MEMORÁNDUM N° 039

MAT. : Solicita Medida Provisionales Procedimentales que indica

1.- Que, con fecha 18 de agosto del presente, se realiza actividad de fiscalización a la Unidad Fiscalizable **“Vertedero Castro”**, en el marco de la Resolución Exenta N°7, que aprobó el Programa de Cumplimiento del proceso sancionatorio en curso **Rol F-041-2018** de esta Superintendencia.

Fotografía N°1: Se constata la falta de cobertura de los residuos tanto en superficie como en los taludes, y presencia de vectores.	Fotografía N°2: Se observa la descarga y acumulación de residuos sin cobertura.

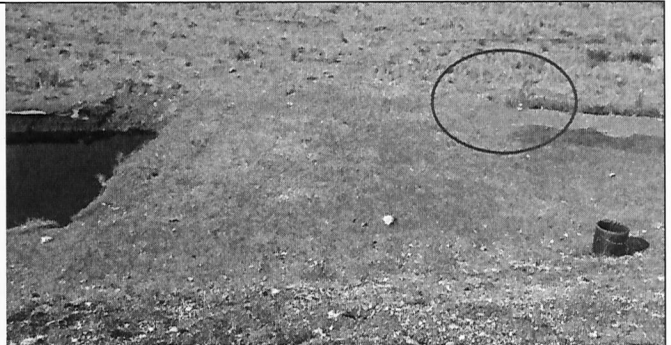
Fotografía N°3: Se observa escurrimiento de lixiviados provenientes de los residuos sin cobertura, con escurrimiento hacia la piscina de lixiviados no impermeabilizada, y hacia sectores cercanos a esta.

Fotografía N°4: Se constata presencia de lixiviados en zonas aledañas al canal de aguas lluvias.

- a) Implementar compactación y cobertura diaria de los residuos dispuestos en el vertedero durante la jornada de trabajo, de manera de disminuir el ingreso de aguas lluvias al frente de trabajo. Se debe considerar también la cobertura de los residuos expuestos en los taludes.

- c) Retirar los líquidos lixiviados mezclados con aguas lluvias que se encuentran al interior de la zanja de aguas lluvias y de la piscina de lixiviados no impermeabilizada, así como de cualquier otro sector al interior del vertedero, para ser trasladados y dispuestos en lugar autorizado.

Fotografía N°6: Se constata chimenea de ventilación con presencia de tierra en su interior, y en mal estado.

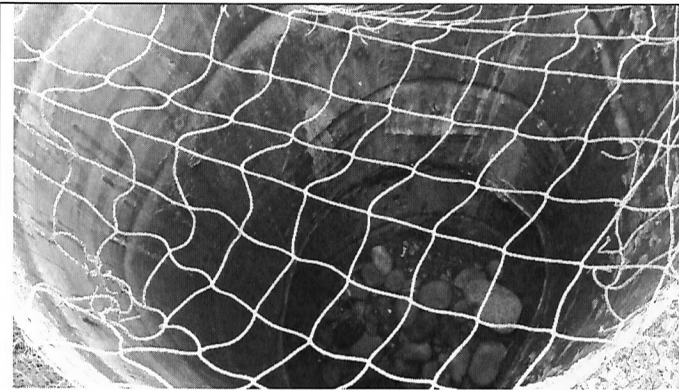
Fotografía N°7: Se observa presencia de rocas y tierra al interior de chimeneas.

Fotografía N°8: Se observa presencia de vectores (jotes) en zona de disposición de residuos.

- e) Extraer los residuos y cualquier tipo de material al interior de las chimeneas de ventilación
- f) Realizar un monitoreo de biogás en las chimeneas de ventilación.

- g) Implementar un sistema que impida el ingreso de aguas lluvias al interior de las chimeneas de ventilación de biogás, sin interrumpir la adecuada evacuación de los gases.
- h) Para verificar lo anterior, deberá presentar fotografías fechadas y georreferenciadas de las chimeneas de ventilación, dando cuenta de la limpieza y control del ingreso de las aguas lluvias.
- i) Lo anterior deberá ser ejecutado en un plazo no superior a los 20 días corridos contados desde la notificación de la presente Resolución.
